改善箇所説明図

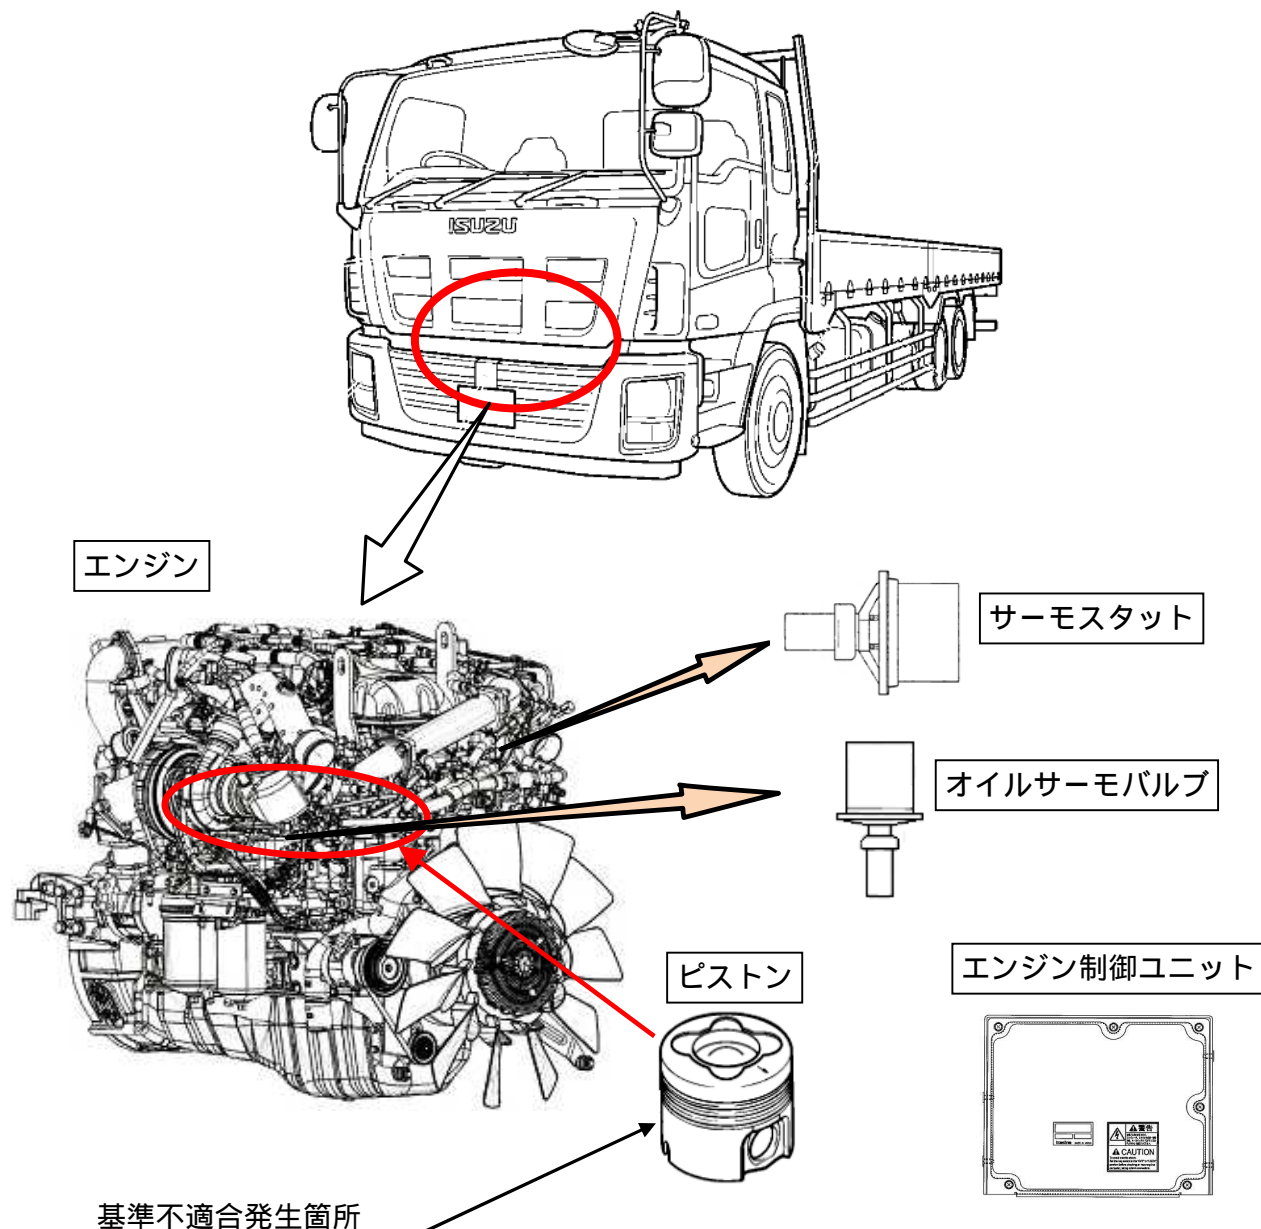
大型トラック用エンジンにおいて、DPD（粒子状物質除去装置）再生時のエンジン制御プログラムが不適切なため、ピストンの温度が高くなり、ピストンに過大な負荷がかかり、亀裂が生じるものがある。そのため、そのまま使用を続けると亀裂が進行し、ピストンに穴が開き、エンジン出力の低下及び白煙を排出し、最悪の場合、走行不能に至るおそれがある。

全車両、エンジン制御プログラムを書き換え、サーモスタット、オイルサーモバルブを対策品に交換する。また、車両走行データを確認し、負荷及びその頻度の高い車両はピストンを点検し、亀裂のあるものはエンジンを対策品に交換する。

識別：オイルクーラのオイルパイプ部に黄色ペイントを塗布する。
